Objet  
**Mémoire en réponse à l'avis de l'autorité  
environnementale – Projet photovoltaïque de  
Bagatelle**

# PROJET DE CONSTRUCTION ET D'EXPLOITATION DE LA CENTRALE PHOTOVOLTAÏQUE AU SOL DE « BAGATELLE » SUR LES COMMUNES DE CLAMECY ET DE SURGY (58)

Mémoire en réponse à l'avis N °BFC-2021-3028 du 13/09/2021

**Avis de la Mission Régionale d'Autorité environnementale  
de Bourgogne-Franche-Comté  
sur le projet de parc photovoltaïque au sol  
au lieu-dit « Bagatelle »  
sur le territoire des communes de Clamecy et Surgy (58)**

*Schéma de principe d'un poste électrique avec bac de rétention d'huile (p. 124 de l'EIE)*

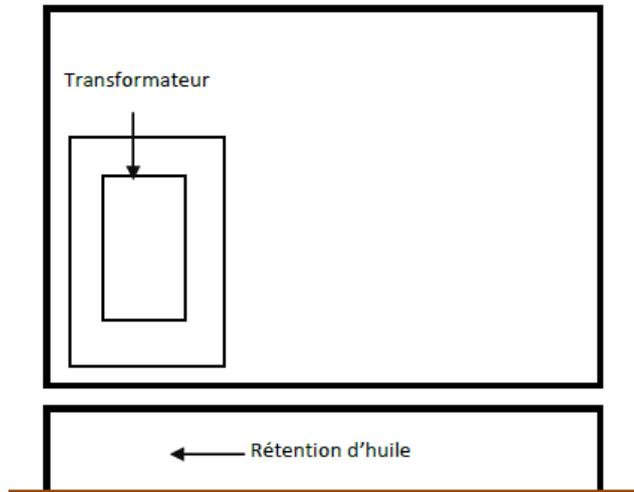
**« Pour réduire les risques de pollution des eaux, la MRAe recommande de placer ces bacs de rétention au-dessus des plus hautes eaux connues, lorsque le poste se situe en zone bleue ou rouge du PPRI. »**

« Le pétitionnaire veillera à ce que le matériel d'accompagnement, situé sous la cote de référence, soit démontable ou ancré au sol, et que, le cas échéant, le premier plancher des bâtiments liés et nécessaires au fonctionnement du parc soit réalisé au-dessus de la cote de référence majoré d'au moins 0,30 m, sauf impossibilité technique. [...] La cote de référence s'établit à 147,5 NGF. »

Les postes de transformation et de livraison sont effectivement des bâtiments liés et nécessaires au fonctionnement du parc. Cette directive sera donc suivie lors de la construction de la centrale photovoltaïque.

Un relevé topographique réalisé en avril 2020 par SIG Drone avec une précision de 10 cm permet de connaître la hauteur des postes. Sur les quatre postes de transformation situés en zone rouge ou bleue du PPRI, seul le poste situé le plus au nord de la partie est du site s'établit en dessous du niveau de la crue centennale (147 m au lieu de 147,5 m). Des aménagements seront donc réalisés pour rehausser le poste afin que le bac de rétention se situe au-dessus du niveau des plus hautes eaux connues.

Figure 2 : plans, schémas, ... participant à l'objectif du PGRI

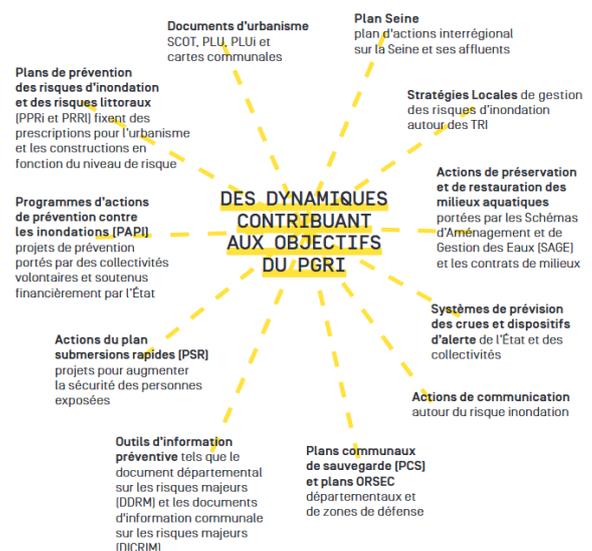
**« La MRAe recommande de justifier de la compatibilité du projet avec les objectifs et dispositions du PGRI Seine-Normandie 2016-2021. »**

« La notion de compatibilité avec le PGRI implique que les documents [tels que les PPRI ou PLU] et décisions ne s'opposent pas ou ne contrarient pas les objectifs et le contenu du PGRI. » (Extrait de la synthèse du PGRI).

Il est clairement démontré dans l'étude d'impact sur l'environnement que le projet de centrale solaire au sol de la Bagatelle respecte l'ensemble des prescriptions imposées par le PPRI de l'Yonne qui contribue aux objectifs du PGRI tandis qu'il est compatible avec le PLU de Clamecy et le règlement national d'urbanisme sur la commune de Surgy.

**Le projet est donc compatible avec ce plan de gestion des risques d'inondation (PGRI) du bassin Seine-Normandie 2016-2021.**
